## 変更認可申請書の一部補正について

「福島第一原子力発電所 特定原子力施設に係る実施計画」及び「福島第一原子力発電所 特定原子力施設に係る実施計画 別冊集」について、下記の箇所を別添の通りとする。

- 「福島第一原子力発電所 特定原子力施設に係る実施計画」  
雨水処理設備等の増設に関する審査の進捗を踏まえ、下記の通り補正を行う。  
併せて、原規規発第 1710307 号にて認可された実施計画の反映を行う。

#### 2.36 雨水処理設備等

図-1 散水設備概略図

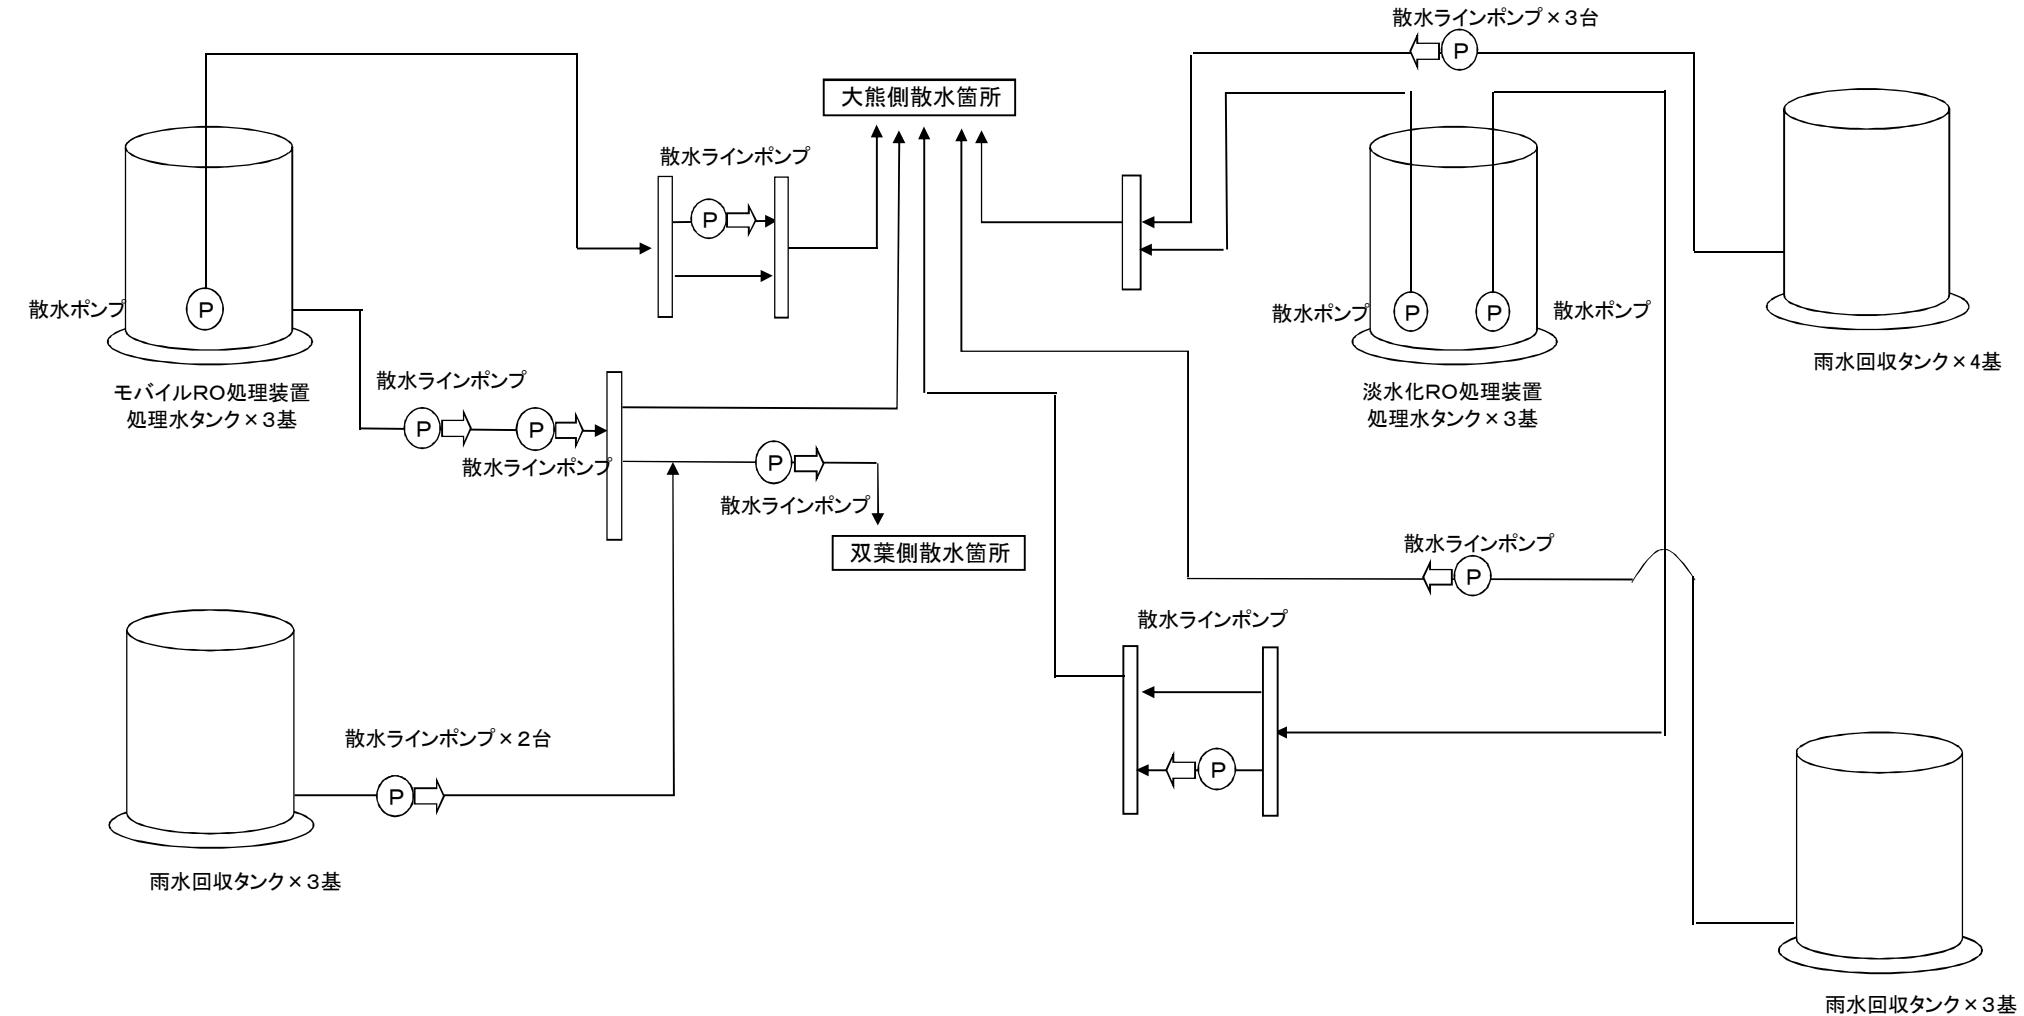
- ・散水設備の仕様の見直し
